Avis délibéré
de la Mission régionale d'autorité environnementale
Provence-Alpes-Côte d'Azur
sur le projet de parc photovoltaïque, au lieu-dit "le Jas de
Robert", à Camps-la-Source (83)

N° MRAe
2023APPACA40/3433

Avis du 27 juin 2023 sur le projet de parc photovoltaïque, au lieu-dit "le Jas de Robert", à Camps-la-Source (83)

Figure 2: Projet de centrale photovoltaïque sous fond de vue aérienne (source : étude d'impact)

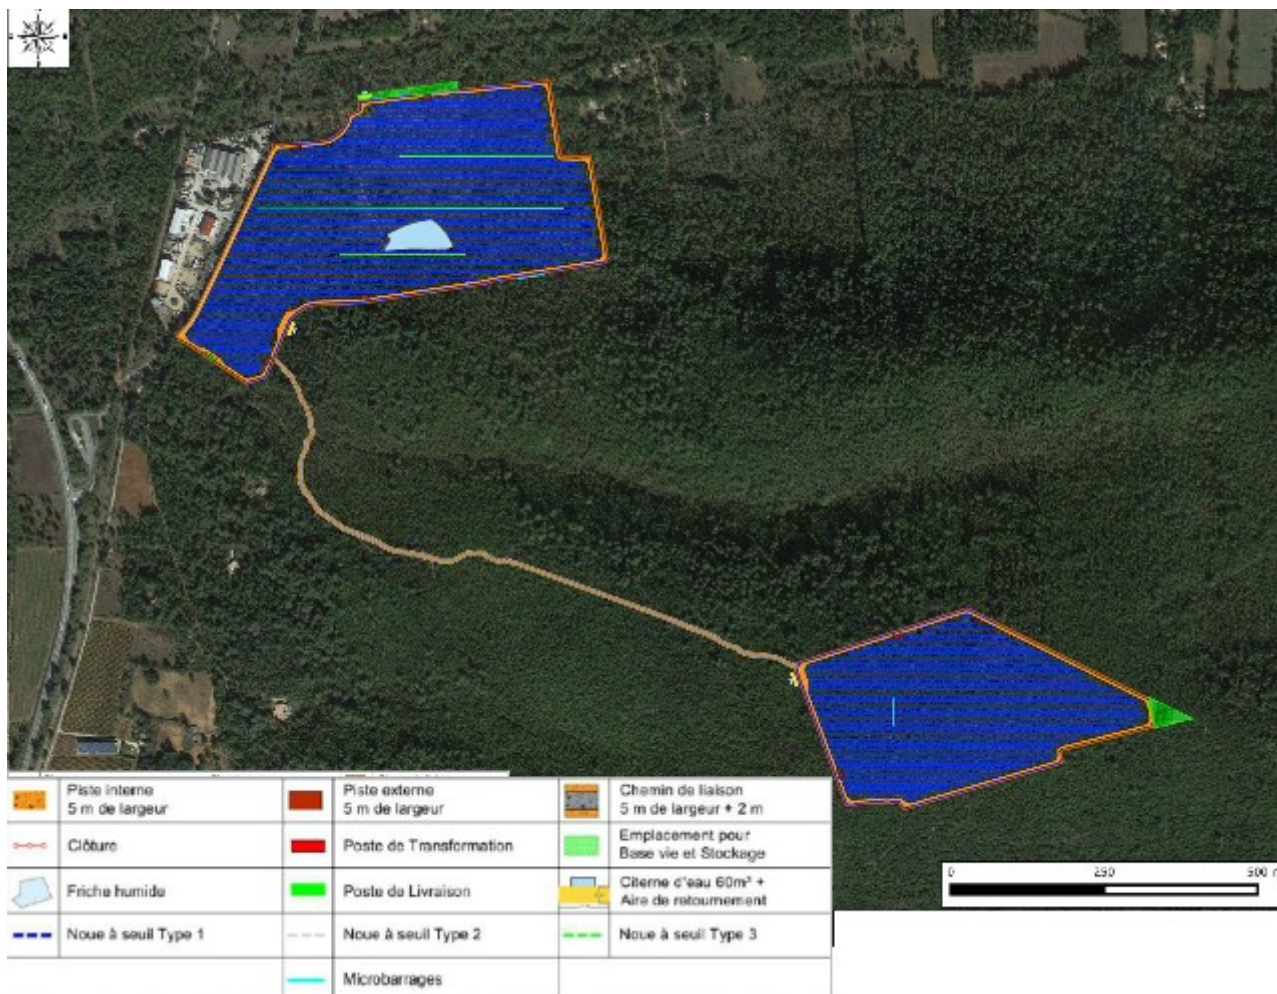
Le raccordement de la future centrale au réseau électrique se fera par le poste source de Rocbaron situé à 7 km, l'étude d'impact précisant que le raccordement à ce poste source se fera par le réseau routier (notamment la D43) existant. La MRAe rappelle que le raccordement doit être intégré dans le périmètre du projet et de son évaluation environnementale, de même que la voie d'accès à créer.

La MRAe recommande d'étendre le périmètre de projet pris en compte dans l'évaluation environnementale en y intégrant le raccordement du parc photovoltaïque au poste-source et la voie d'accès à créer.

Figure 3: Application de la méthode Exzeco au site d'implantation du projet
(source : DDTM 83)

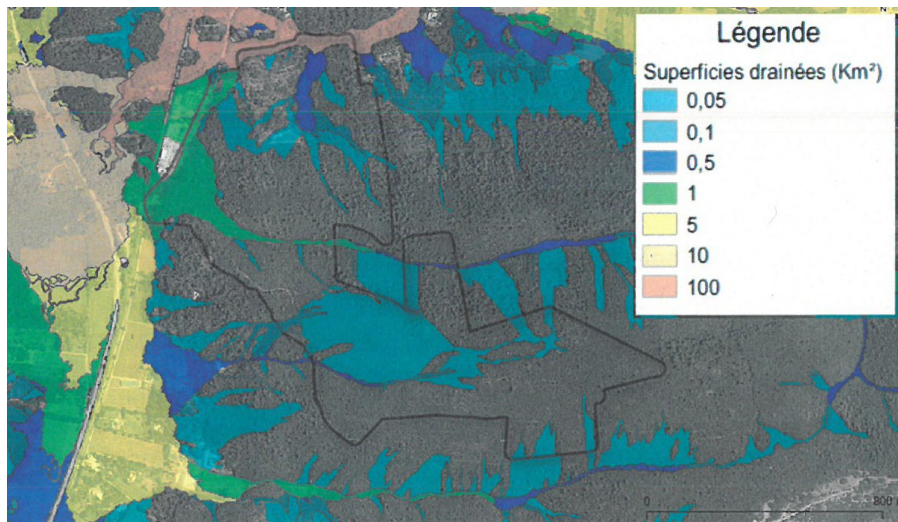
La MRAe observe que, après application de la méthode Exzeco⁵ développée par le CEREMA, la zone nord du projet comprend un secteur drainant potentiellement un bassin versant de plus de 1 km². Par conséquent, la réalisation d'une étude hydraulique apparaît nécessaire afin d'affiner la connaissance des phénomènes d'inondation et de s'assurer de l'absence de vulnérabilité des aménagements envisagés au regard des aléas d'inondation.

La MRAe recommande la réalisation d'une étude hydraulique afin d'affiner la connaissance des phénomènes d'inondation au niveau du secteur d'implantation du projet.
